DZP/02PN/2017

Dotyczy: zapytania do postępowania o udzielenie zamówienia publicznego prowadzonego w trybie przetargu nieograniczonego na: „**Dostawa wyposażenia dla Klinicznego Oddziału Otolaryngologii i Onkologii Laryngologicznej - kolumny chirurgiczno-anestezjologiczne**” o sygn. **DZP/02PN/2017**

Pyt. 20

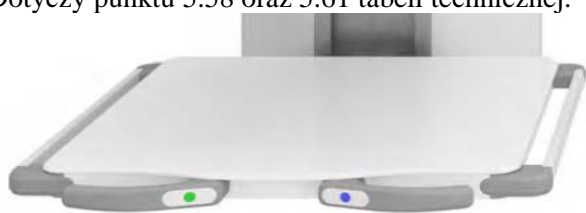
Czy Zamawiający dopuści do zaoferowania kolumnę chirurgiczną z hamulcami ramion obsługiwanyymi poprzez manipulatory – dwie specjalne ręczki poziome umieszczone na froncie półki, stanowiące również uchwyt, posiadające przyciski umożliwiające łatwe zwalnianie hamulców i poruszanie konsolą, zamiast przycisków na pojedynczym uchwycie? Oferowane rozwiązanie prezentuje poniższe zdjęcie. Proponowane rozwiązanie jest bardziej ergonomiczne od wymaganego. Dotyczy punktu 5.58 oraz 5.61 tabeli technicznej.

Tak, Zamawiający wyraża zgodę
